Wątek nr 22-11-0025635-03

Dotyczy: Wniosku o uzgodnienie branżowe, naniesienie uzbrojenia terenu i wydanie warunków technicznych usunięcia kolizji w zakresie sieci TAURON Dystrybucja S.A. i TAURON Nowe Technologie S.A. – „Przebudowa nawierzchni drogi gminnej w Jaworku, działki nr 303 i 305”.

Uzgodnienie nr TD/OWB/OMD/UB/EN/306/2022
Data 08.12.2022r.
W oznaczonym terenie określono przebieg*)~~brak~~ urządzeń podziemnych własności TAURON Dystrybucja S.A.
Oddział w Wałbrzychu
Linia napowietrzna widoczna w terenie.
*Niepotrzebne skreślić podpis

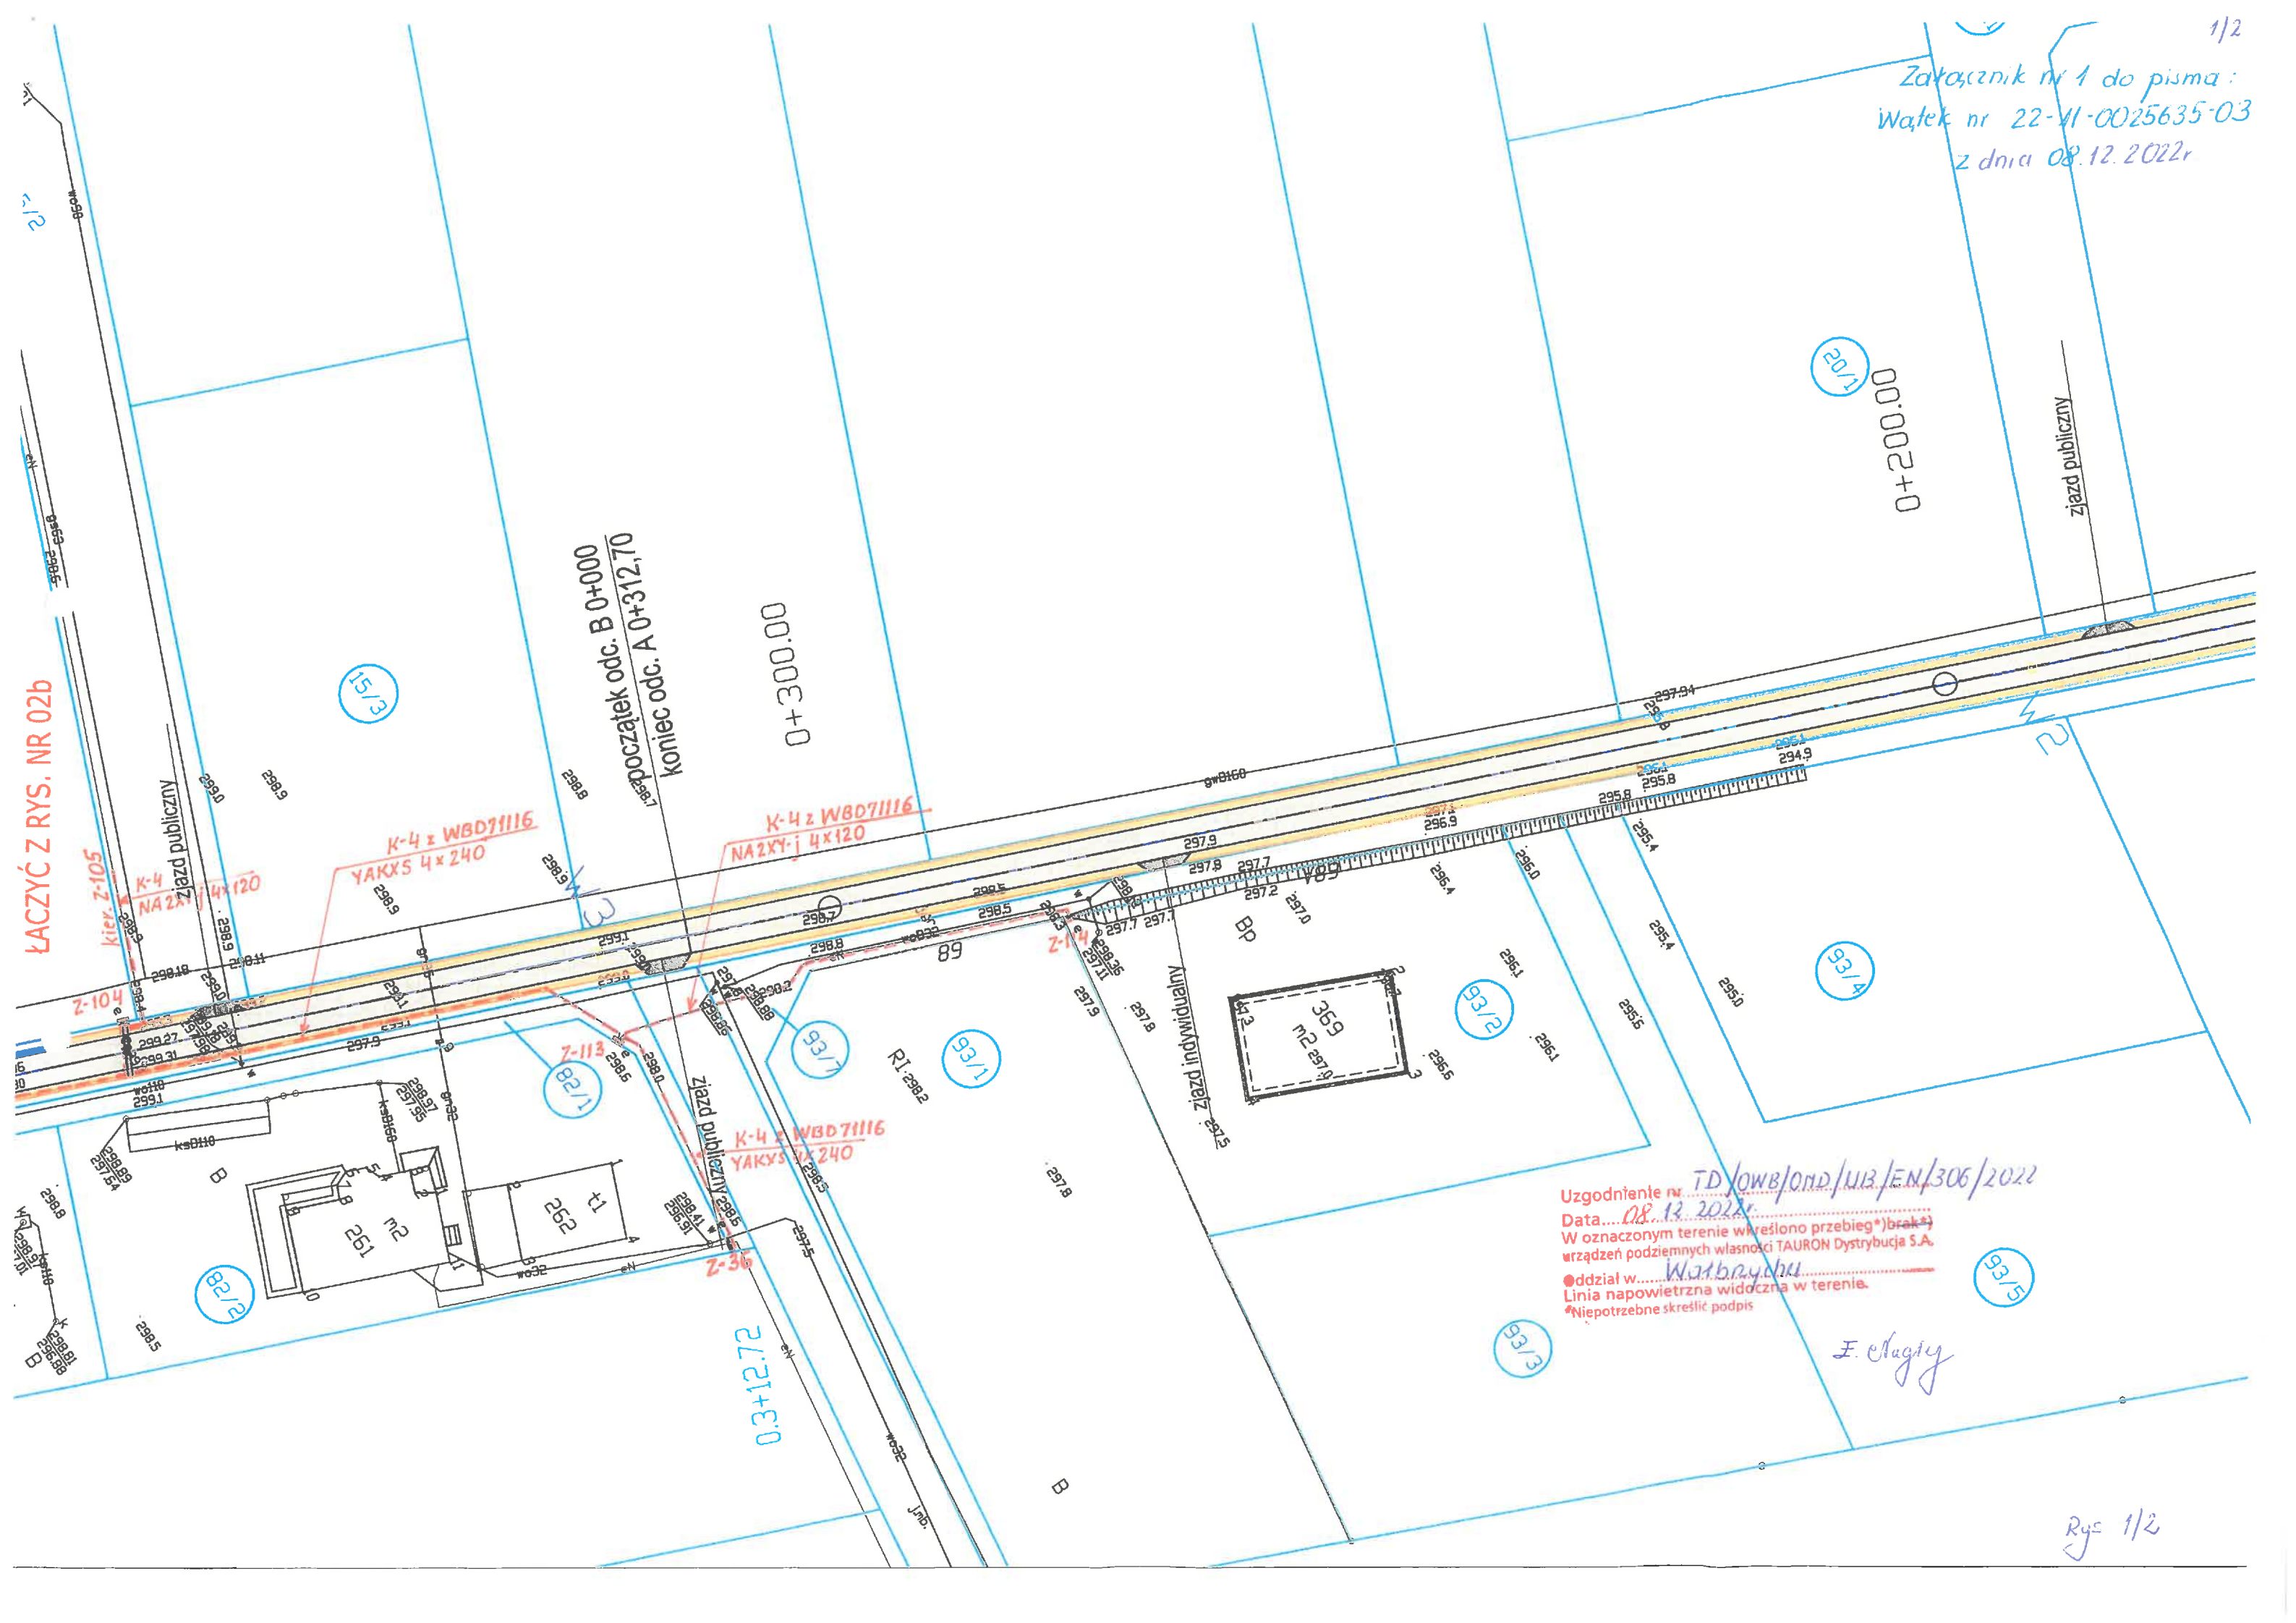
Uzgadnia się z uwagą, że dla kolidujących urządzeń należy wystąpić o wydanie warunków technicznych usunięcia kolizji sieci elektroenergetycznej do TAURON Dystrybucja S.A.

Uzgadnia się z uwagą, że prace w pobliżu urządzeń podziemnych TAURON Dystrybucja S.A. należy wykonać ręcznie, zgodnie z obowiązującymi normami. Kable elektroenergetyczne będące w kolizji poprzecznej z planowaną inwestycją należy zaprojektować jako przejście w rurze osłonowej przepustu z uwzględnieniem zapasowego, wolnego przepustu rurowego wychodzącego 0,5m poza jezdnię/wjazd/chośnik. Należy stosować następujące średnice rur ochronnych: dla kabli 1 kV rury o średnicy minimum 110mm koloru niebieskiego dla kabli SN rury minimum 160mm koloru czerwonego. Zabezpieczenie kabli wykonać zgodnie z wytycznymi stanowiącymi załącznik do uzgodnienia.

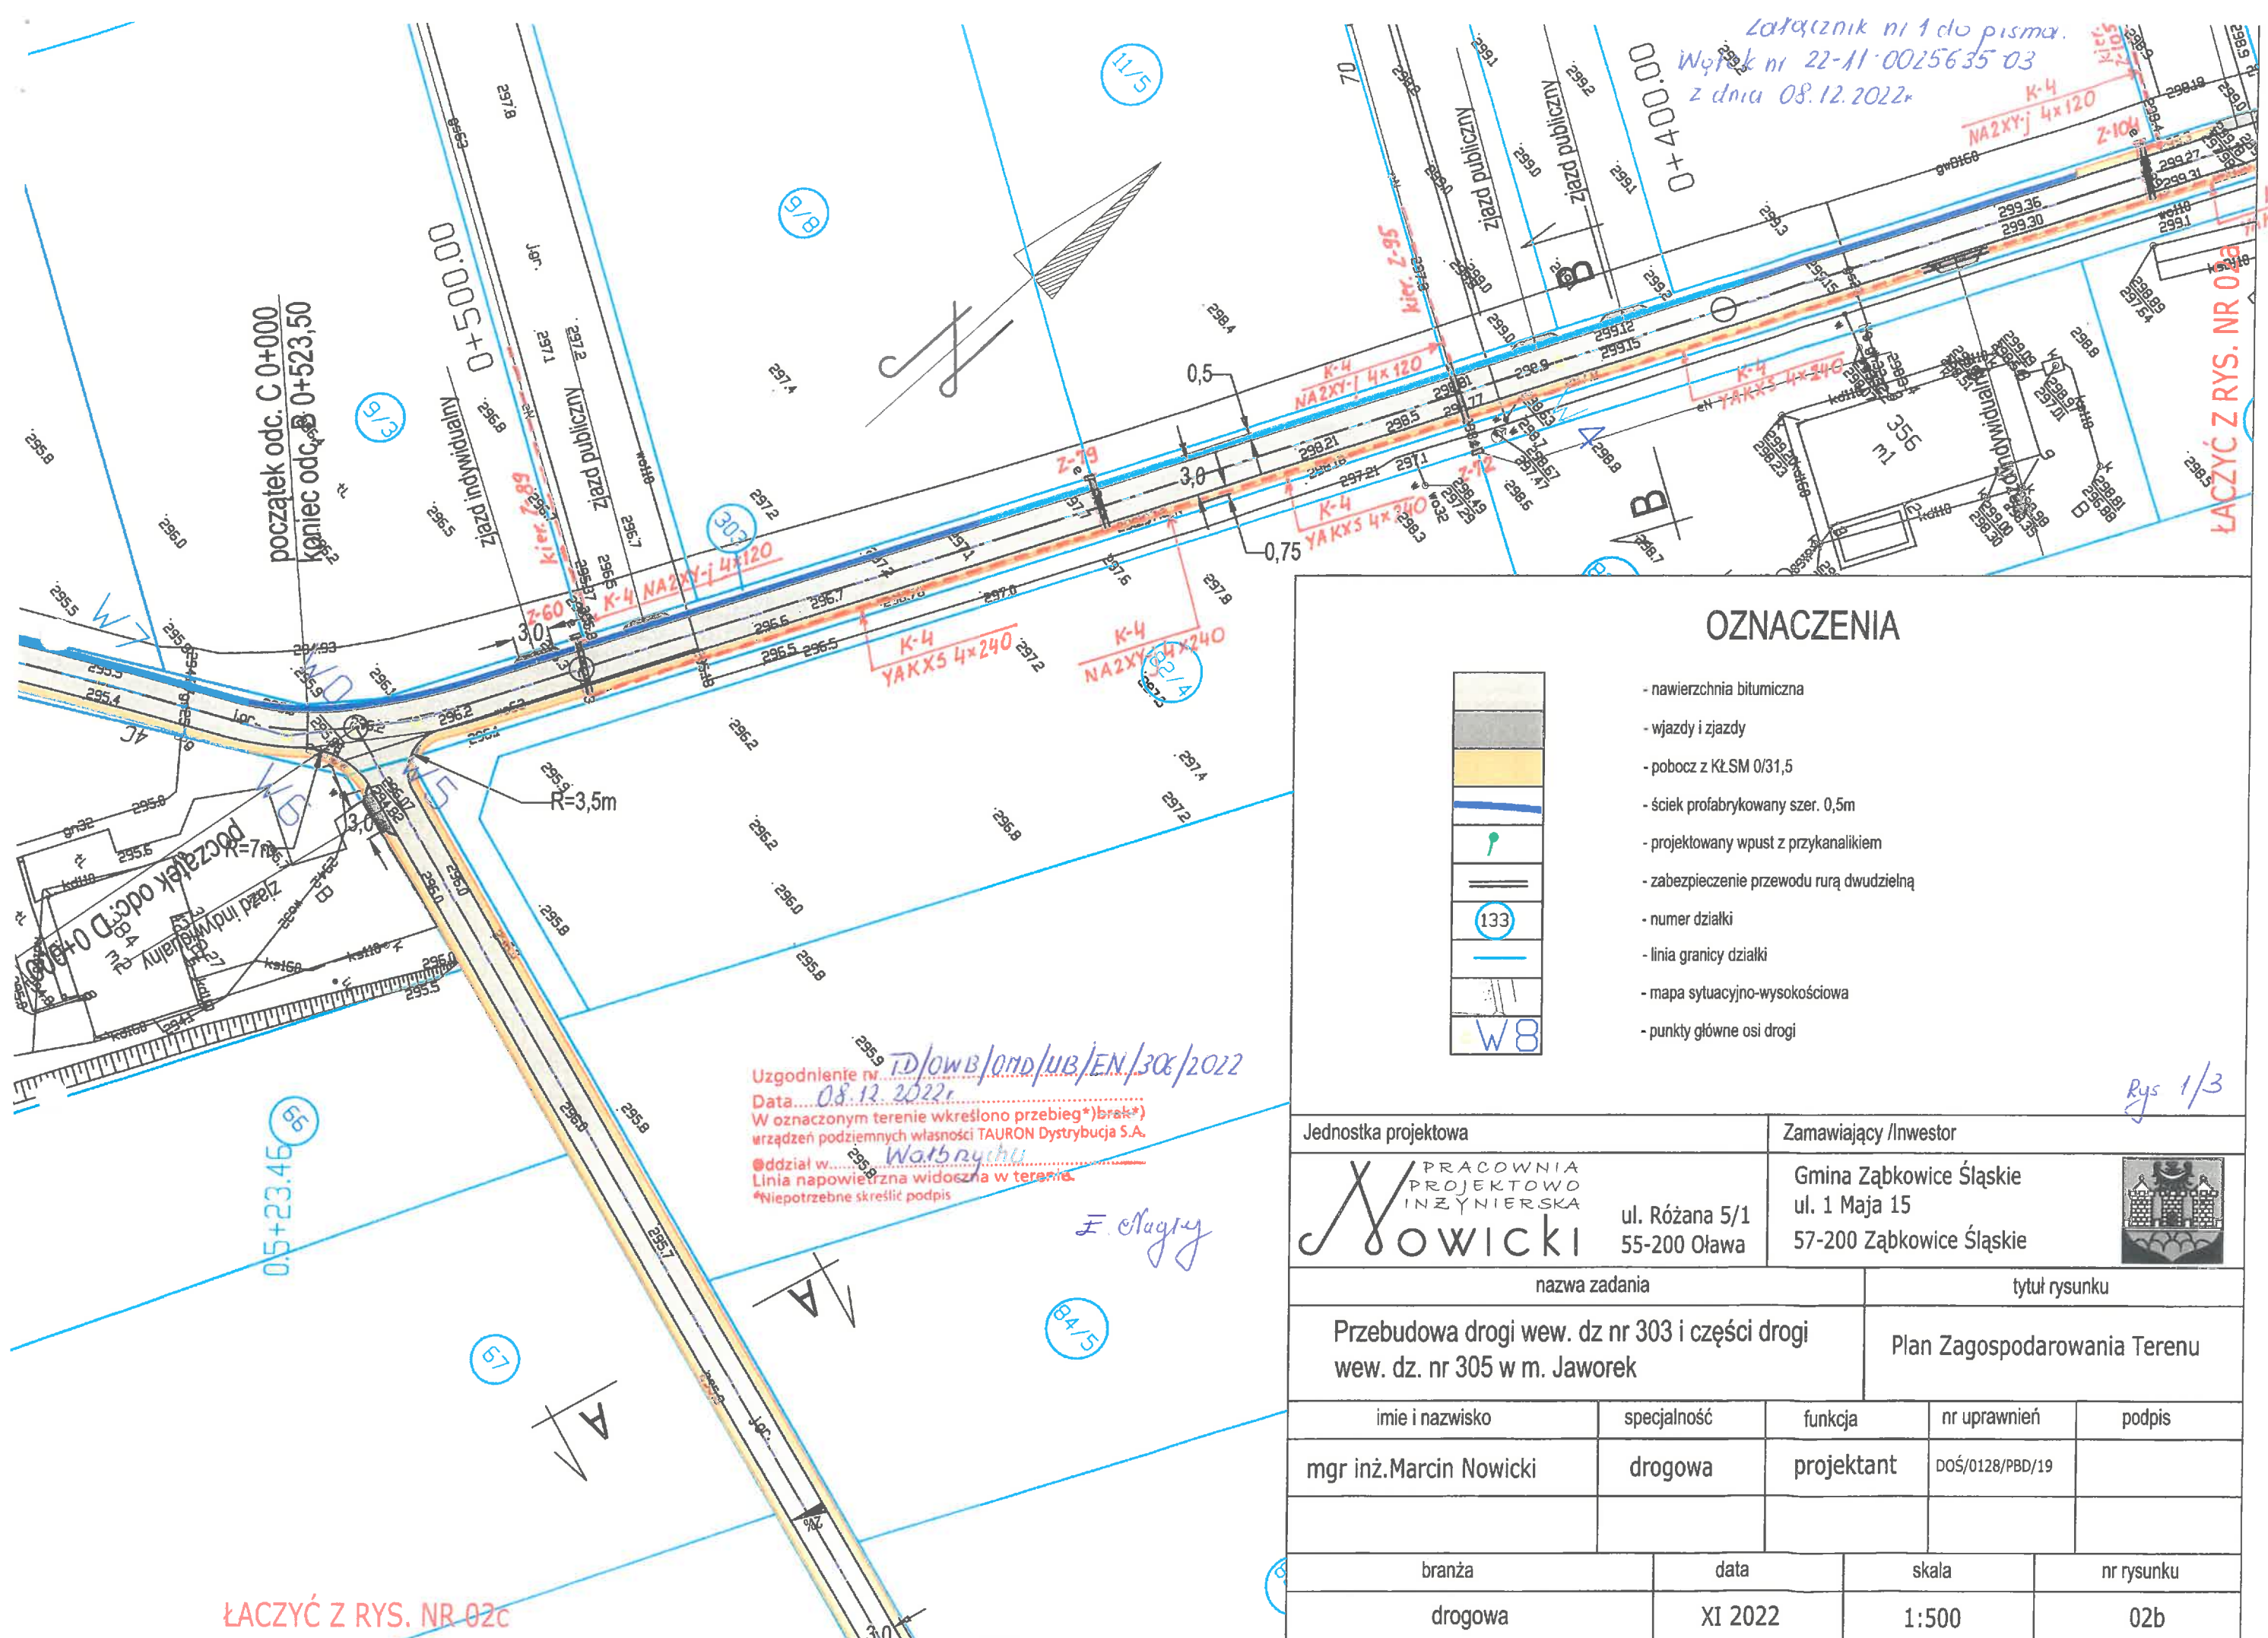
Uzgodnienie nr TD/OWB/OND/UR/EN/306/2022
 Data... 08.12.2022r
 W oznaczonym terenie wyreślono przebieg* (brak*)
 urządzeń podziemnych własności TAURON Dystrybucja S.A.
 *dział w... Wiatrychu
 Linia napowietrzna widoczna w terenie.
 *Niepotrzebne skreślić podpis
